Mission régionale d'autorité environnementale

Région Hauts-de-France

**Avis de la mission régionale
d'autorité environnementale
Hauts-de-France
sur le parc éolien du Haut du Moulin sur la commune de
Choisy-la-Victoire (60)
Étude d'impact du juin 2024**

n°MRAe 2024-8138

Carte de présentation du projet (étude d'impact page 13)

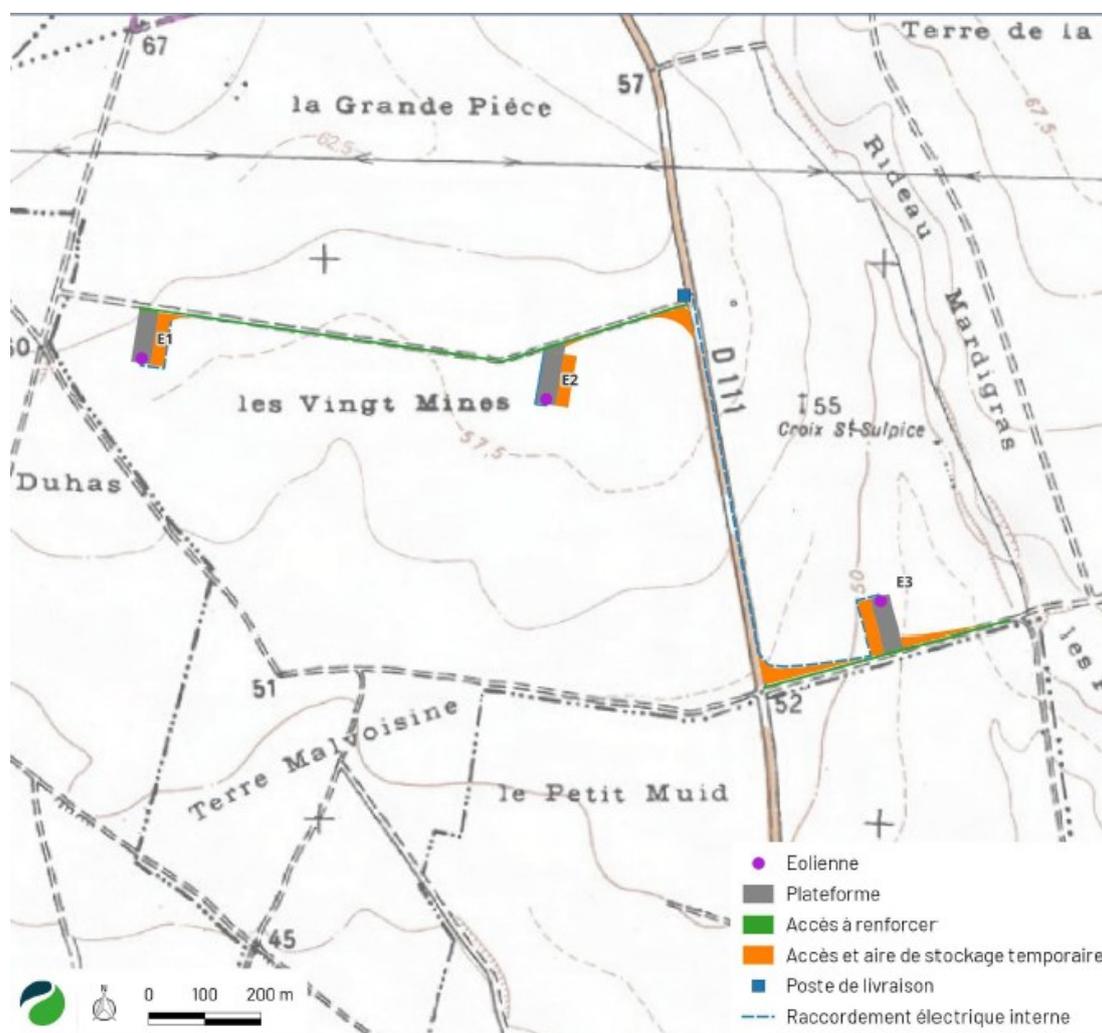
L'avis est rendu sur un projet de trois éoliennes d'une hauteur maximale de 200 m et de garde au sol¹ d'au moins 37 m, localisées comme indiqué ci-dessous.

L'éolienne E3 se situe à moins de 200 mètres en bout de pales de zones importantes pour les chauves-souris (zones de chasse, bois ou haies, page 178 de l'étude d'impact). Le guide Eurobats recommande d'implanter les éoliennes à un minimum de 200 mètres en bout de pale des haies fonctionnelles ou des lisières³ afin de réduire la perte d'habitat et les phénomènes de collision ou de barotraumatisme.

- *au vu des enjeux forts évalués dans les aires d'étude immédiate et rapprochée, de requalifier le niveau des impacts pour les chauves-souris, au regard des sensibilités élevées des espèces présentes ;*
- *de déplacer l'éolienne E3 à une distance d'au moins 200 mètres en bout de pales des zones importantes pour les chauves-souris (zones de chasse, bois ou haies), conformément au guide Eurobats⁴.*
